# EXAMEN TECHNIQUE DE LA MODÉLISATION DE LA DISPERSION DES DÉBLAIS DE FORAGE PROPRE AU PROJET POUR L'ÉTUDE D'IMPACT ENVIRONNEMENTAL DU PROJET DE FORAGE EXPLORATOIRE DE TILT COVE

Les représentants du PPPH demandent aux Sciences d'effectuer un examen technique de la modélisation de la dispersion des déblais de forage propre au projet de forage exploratoire de Tilt Cove, qui est annexée au document de l'EIE. Plus particulièrement, ils demandent un examen de la valeur scientifique des renseignements présentés et de la validité des méthodes et des conclusions du promoteur.

La présente réponse des Sciences découle de l'examen par les pairs régional du 30 mars 2023 sur l'examen technique de la modélisation de la dispersion des déblais de forage propre au projet pour l'étude d'impact environnemental du projet de forage exploratoire Tilt Cove.

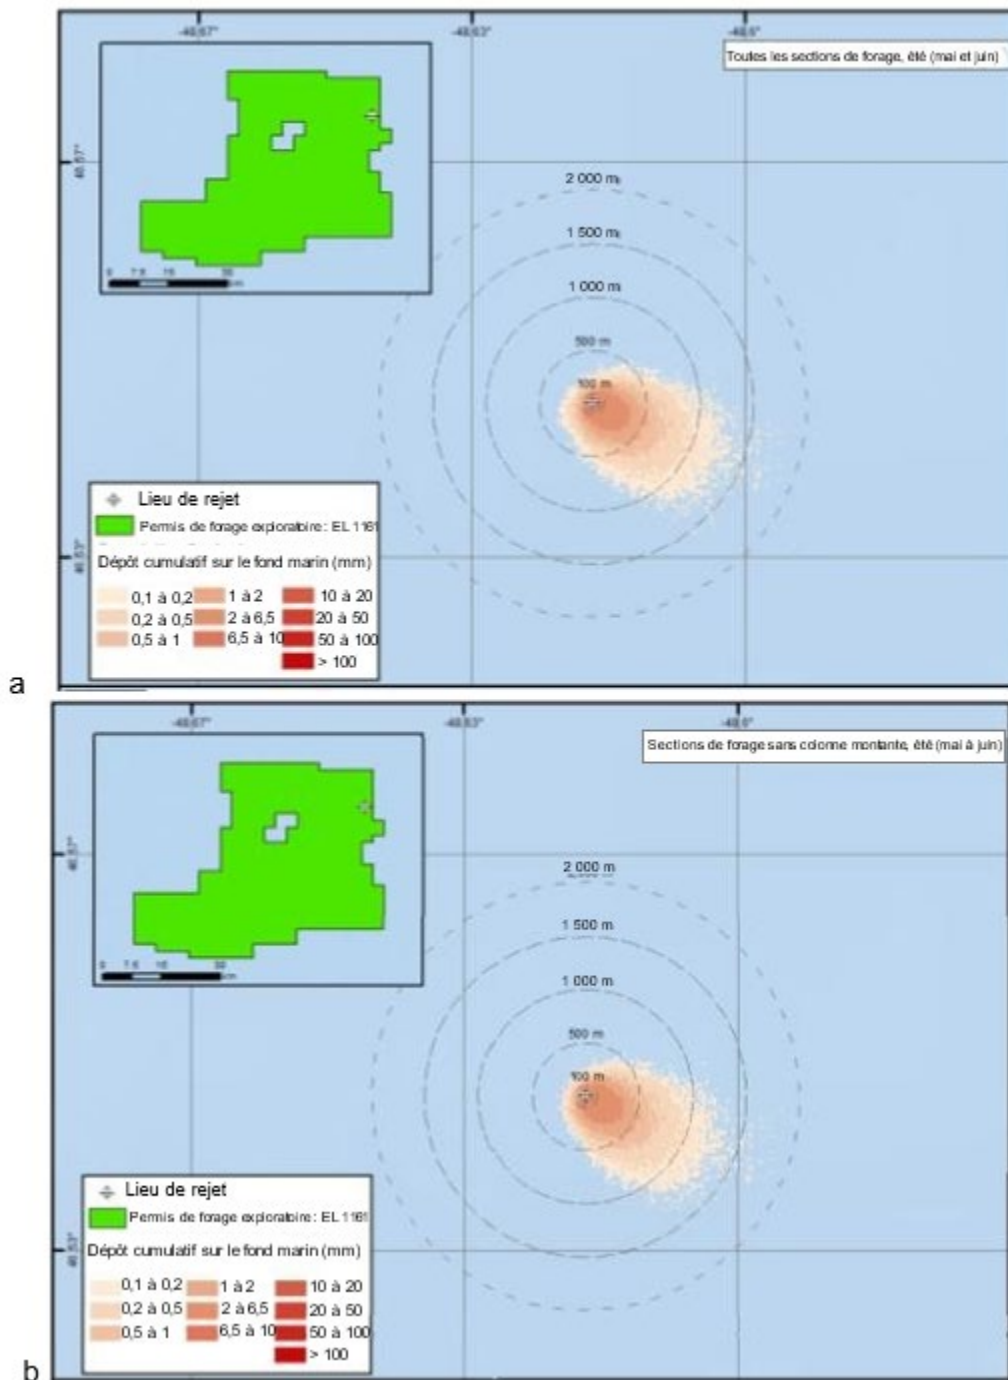
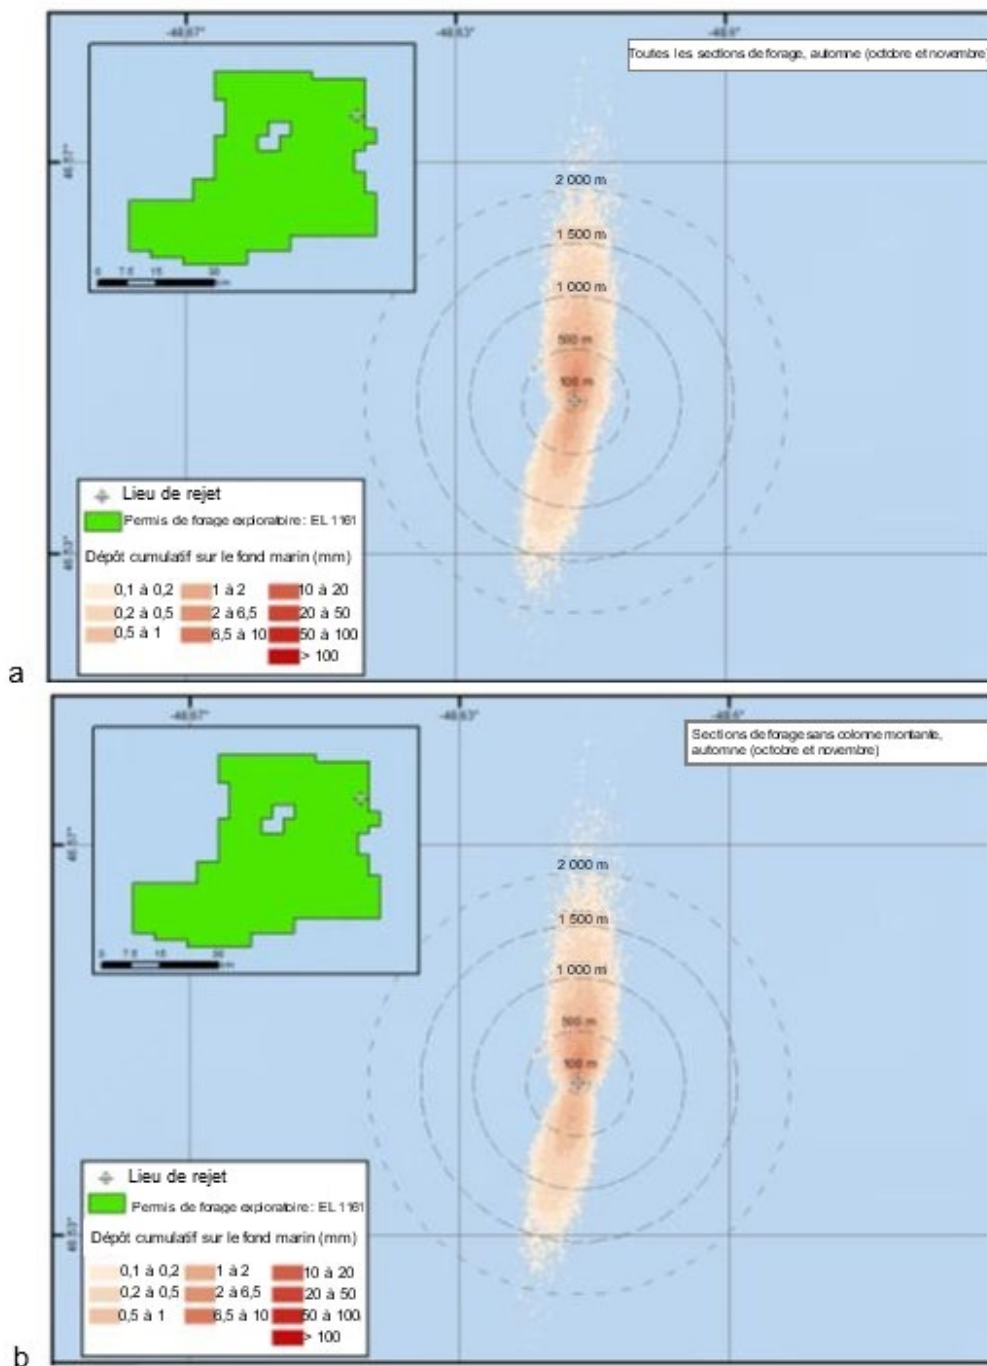
Les résultats du modèle présentent certains problèmes. Le dépôt total durant les stades de forage sans colonne montante (stades 1 et 2) était plus ou moins identique au dépôt pendant l'ensemble des cinq stades (figures 1 et 2 [figures 3-1 et 3-2 dans Suncor Energy 2019]). Ce résultat indique que les sédiments des étapes 3 à 5 ne se déposent pas du tout et que le modèle en perd la trace, ce qui est plus ou moins confirmé à la page 16 du document de Suncor Energy (2019) : « *[...] il est prévu qu'environ 78 % de la masse totale de toutes les sections combinées soit rejetée près du fond marin, où les sédiments se déposeront rapidement. En ce qui concerne les autres sections de forage, pour lesquelles 22 % de la*

de la résolution de la couche limite du fond marin. Il est également important de noter que les données de l'automne dans la figure 2 (figure 3-2 dans Suncor Energy 2019) correspondent à la rose des courants profonds (figure 5), mais les données de l'été dans la figure 1 (figure 3-1 dans Suncor 2019) ressemblent davantage à celles de la rose des courants de surface (figure 5). Aucune enquête ou explication détaillée à ce sujet n'a été incluse dans l'annexe.

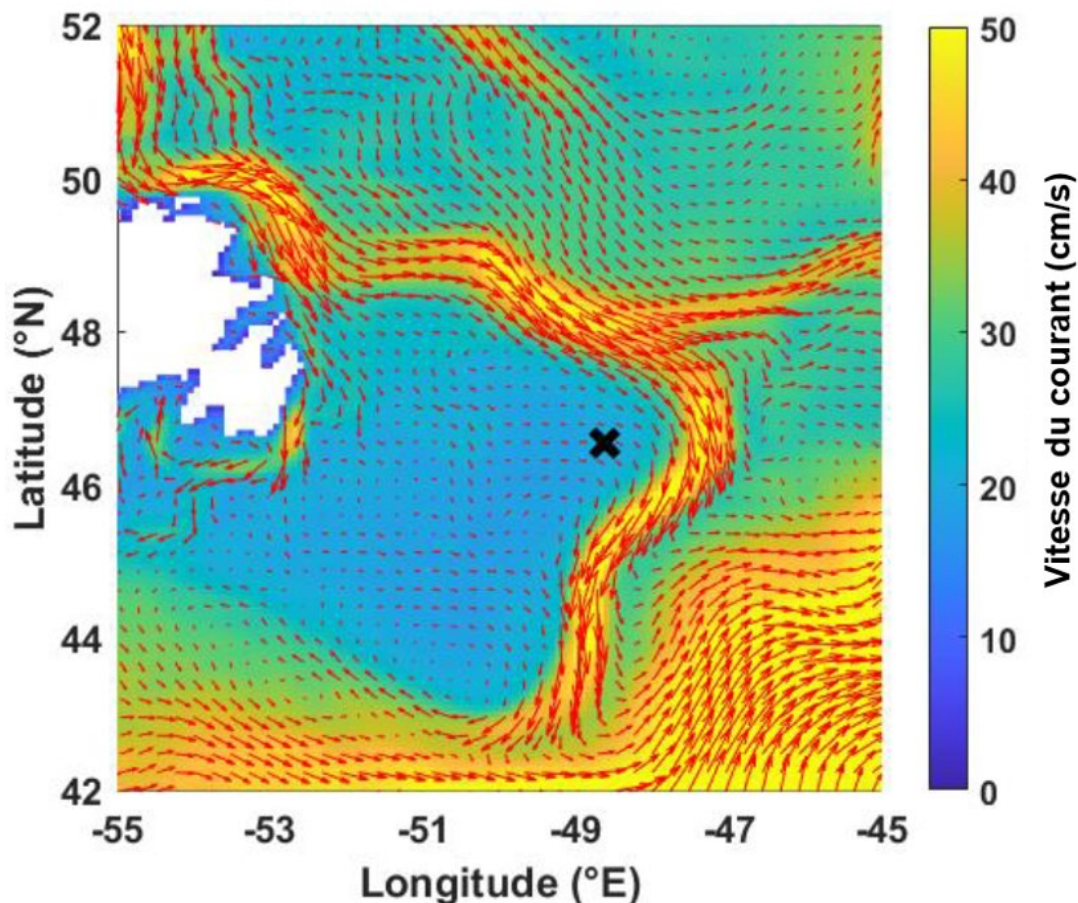
**Section 1,2, paragraphe 3 :** Figure 3 (figure 1-3 dans Suncor Energy 2019) : « [...] illustre que le site est situé à proximité du bras côtier du courant du Labrador, près du cap Flemish ». Il s'agit d'une description erronée du bras côtier, qui est habituellement défini comme le courant longeant la côte de Terre-Neuve (par opposition au bras principal du courant du Labrador qui passe sur le rebord du plateau continental). Le bras côtier se sépare au nord de la presqu'île Avalon; une partie rejoint le bras principal du courant du Labrador, au large, et l'autre partie s'écoule dans le chenal d'Avalon, près de St. John's.

Figure 4. Moyenne mensuelle (ligne grise pleine) et 95<sup>e</sup> centile (ligne tiretée orange) des statistiques de la vitesse du courant de surface (cm/s) au site EL 1161 selon le modèle de circulation océanique à coordonnées hybrides (Suncor Energy 2019).

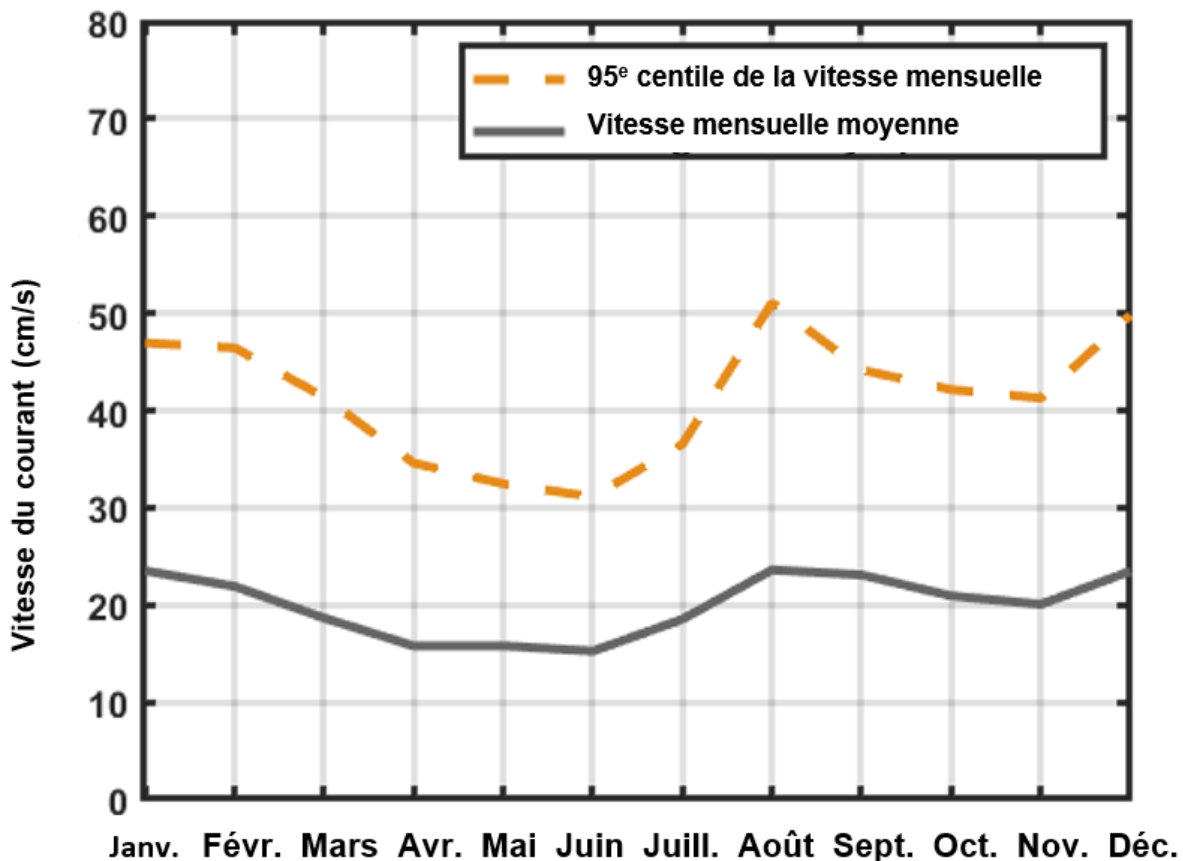
**Figure 4 (figure 1-5 dans Suncor Energy 2019)** : Les auteurs décrivent les courants de surface dans le modèle; toutefois, les courants de fond et les courants de subsurface sont beaucoup plus pertinents dans le cadre de la présente étude (voir page 21, paragraphe 2 de Suncor Energy [2019] : « Par rapport aux simulations pour l'automne, les simulations pour l'été au site EL 1161 indiquaient des régimes de courant de subsurface plus faibles, ainsi qu'une variabilité directionnelle moyenne »). Ainsi, l'utilisation des courants de surface pour analyser la variabilité de l'environnement ne s'applique pas à l'étude.

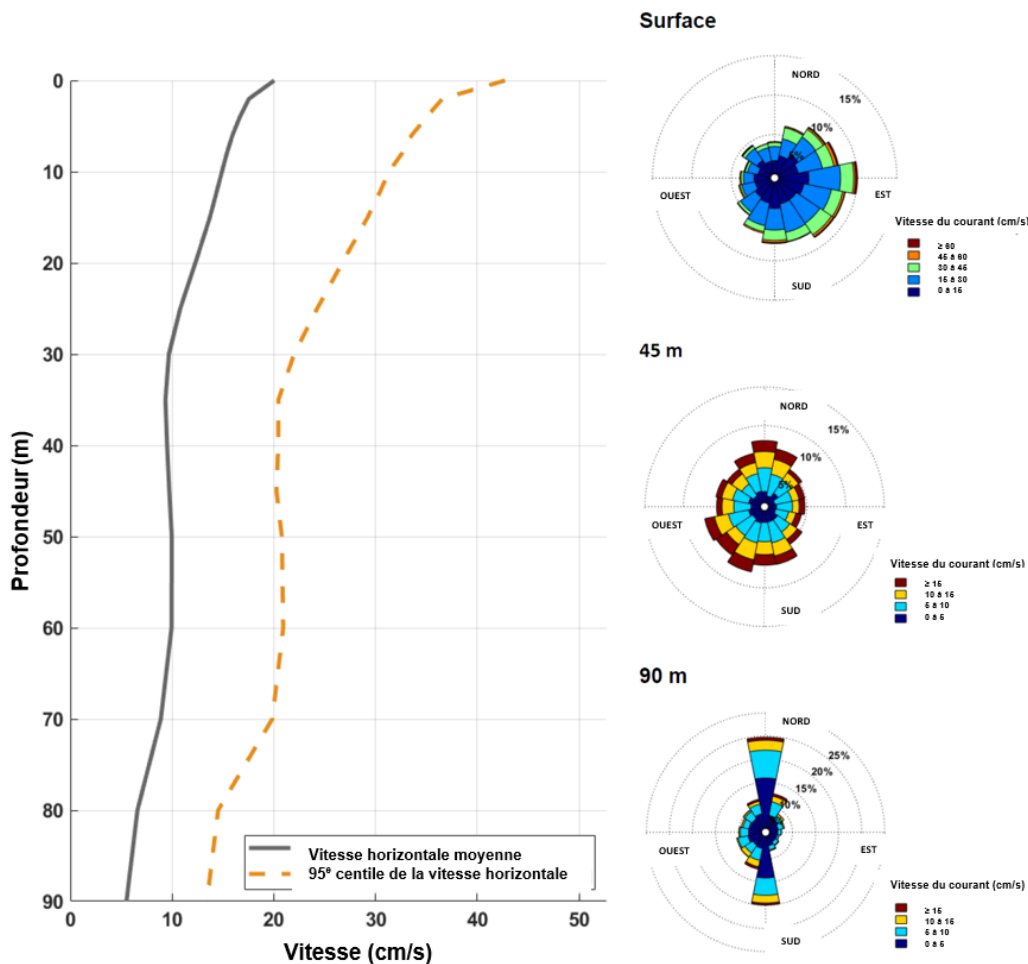
**Figure 5 (figure 1-6 dans Suncor Energy 2019)** : Un expert en la matière a mentionné que la rose des courants à 90 m est assez différente de celles des courants situés plus haut dans la colonne d'eau. Cette différence peut être importante pour la simulation. Le texte indique que le site de forage proposé est situé à une profondeur de 100 m; toutefois, les courants du modèle de circulation océanique à coordonnées hybrides présentés dans la figure se rendent uniquement à 90 m. Les courants des 10 m au-dessus du fond marin sont inconnus, mais importants pour les simulations de dépôt. Il s'agit d'une autre situation où il est important de décrire l'espacement de la grille verticale pour que les lecteurs puissent comprendre l'exactitude
